DĖL PIRKIMO DOKUMENTŲ PAAIŠKINIMO IR PATIKSLINIMO_2

Akcinė bendrovė „Via Lietuva“ (toliau – perkančioji organizacija) vykdo viešojo pirkimo „*Valstybinės reikšmės krašto kelio Nr. 141 Kaunas-Jurbarkas-Šilutė-Klaipėda ruožo nuo 126,273 iki 127,377 km rekonstravimas*“ (Pirkimo ID 4858779), atliekamo atviro konkurso būdu, procedūras ir, atsakydama į tiekėjų klausimus*, teikia pirkimo dokumentų paaiškinimus/patikslinimus.

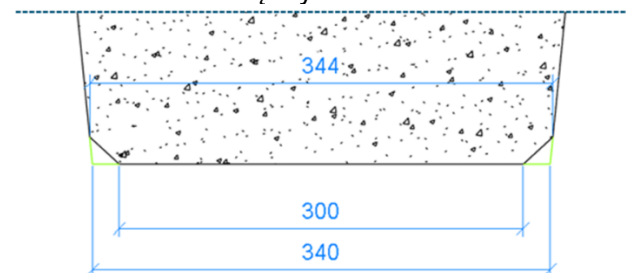
Patikslinkite koks turi būti sodinamų medžių kamieno skersmuo ir kokio aukščio medžiai.

Patiksliname, kad sodinamų medžių kamieno apimtis – ne mažesnė kaip 12–14 cm.
